### **ACTA No. 03**

#### **Contrato de Suministro con Instalación No. 229 de 2025**

### **Aspectos Estructurales Jaula**

**Asunto:** **Concepto técnico de autorización para el proyecto de reparaciones locativas en el inmueble ubicado en la Carrera 8 N° 9-83, Bogotá, en zona de influencia del Edificio Liévano – Alcaldía Mayor de Bogotá, Bien de Interés Cultural del ámbito Nacional.**

## Orientación de los elementos horizontales formando pórticos en dos direcciones, con la finalidad de ser autoportantes

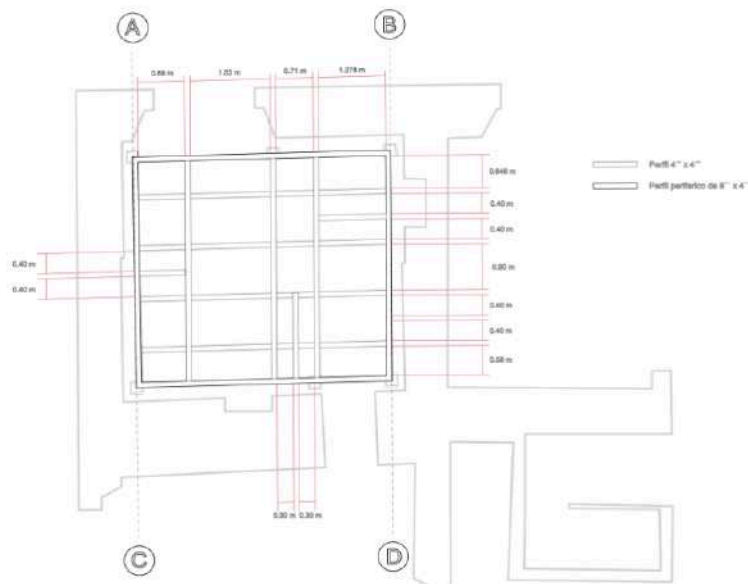
1. Garantizar que la estructura autoportante no tenga contacto directo con muros, pisos ni entresijos originales del inmueble, evitando perforaciones, anclajes o cualquier acción que pueda alterar sus componentes originales.
2. Los apoyos de la estructura sobre el piso deberán mantener la capa de neopreno prevista, con el fin de distribuir adecuadamente las cargas y prevenir afectaciones puntuales en los acabados originales.

Detalle de apoyo de Columnas perimetrales

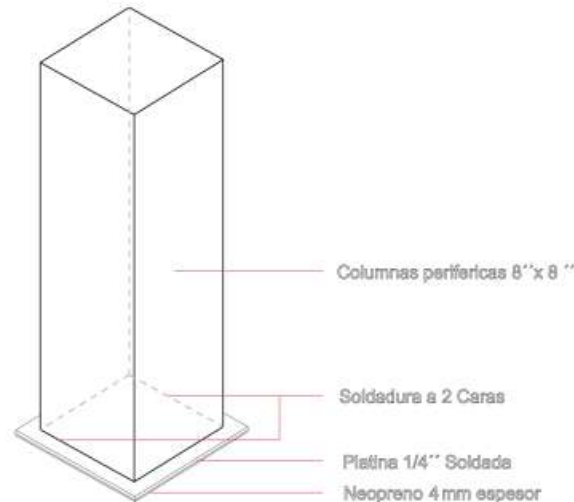
Luego de la reunión y del recorrido técnico realizados en la Secretaría de Cultura, Recreación y Deporte, entre el ingeniero Jimy Bula, la ingeniera Yudy Patarroyo del IDT y el ingeniero Brayan Betancourt de Bytelink, se identificó que los puntos de trasmisión de carga descritos en el anexo técnico, relacionados con la trasferencia de esfuerzos entre la jaula autoportante y el piso patrimonial de la Zona Uno, generan una carga puntual entre ( 200 y 202 kg en un área de 0.0625 m<sup>2</sup>, lo que implica que el piso patrimonial existente, debe tener una carga mínima de resistencia de 3.2 toneladas por metro cuadrado, para que la jaula no genere ningún tipo de afectación a este.

La carga mencionada corresponde únicamente al peso propio de la estructura metálica (sin incluir el sistema de drywall, ni los equipos tecnológicos), es decir que la capacidad portante final del piso patrimonial debe ser mínimo de 3.5 toneladas por metro cuadrado, para no afectar el piso de tablón de arcilla.

Por lo anterior, el profesional BIC, ingeniero Brayan Betancourt, deberán realizar una redistribución de los puntos de transmisión de carga entre la jaula autoportante y el piso patrimonial. Esta redistribución implicará la modificación del componente estructural de transferencia y del elemento de transferencia vertical, con el fin de reducir la carga transmitida al suelo patrimonial a una carga total inferior a 500 kg por metro cuadrado.
